第26回 猪名川自然環境委員会 (平成29年2月10日) 資料-5

第26回猪名川自然環境委員会での 指摘を踏まえた修正版

# 平成28年度工事箇所の環境面からの評価

国土交通省 近畿地方整備局 猪名川河川事務所

#### (3)委員による現地確認結果(平成28年9月30日実施)

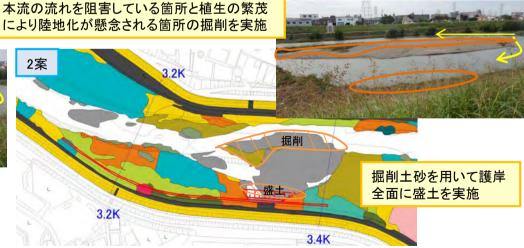
- ①主な指摘事項
- 流下能力上の問題が無く、矢板護岸で護岸を補強するのであれば、砂州を掘削する必要はないのではないか。
- 現在の副流路(分流路)の環境は魚類等の生息・生育・繁殖に非常に良い環境であり、洪水時の安全を確保しつつ、分流路を保全して欲しい。
- 現在の水量より少なくても、ワンド・たまりの環境として貴重であり、保全すべきである。現在のこの環境は、猪名川として目指すべき礫河床であり、この環境を消失させるような復旧工事を行うことは、矛盾しているのではないか。

#### ②対応方針 (案1を採用)

• 分流路を保全しつつ、砂州の陸地化を回避できるような掘削及び盛土を行う。

#### ⑧樹木伐採

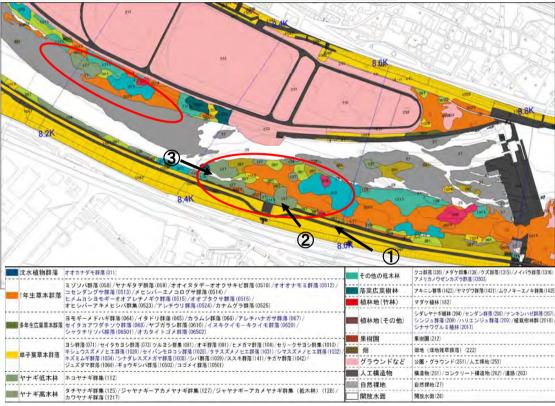
- 鳥類の繁殖期を避けて伐採を実施する。
- (3)委員による現地確認結果(平成28年9月30日実施)
- ①主な指摘事項
- 樹木の伐採について、これまでの環境配慮事項と同様で問題ない。
- 但し、施工時の坂路には重要種が存在する場合があるので、坂路設置箇所の 選定には留意して欲しい。

• 施工にあたっては、植物重要種の有無を確認し、重要種が確認される場合は その箇所を避けて施工することとする。

- 伐採予定範囲の大半は、クズ、カナムグラ、アレチウリ(特定外来生物)等のつる植物に覆われた状況にあり、重要な植物は確認されなかった。
- 良好な環境として伐採範囲下流端付近のわんどが挙げられた。坂路設置箇所の選定の際にはわんど部の改変を避けることが望ましいと考えられた。
- 坂路を設置せずに作業を実施することとなり、わんどの改変はなかった。
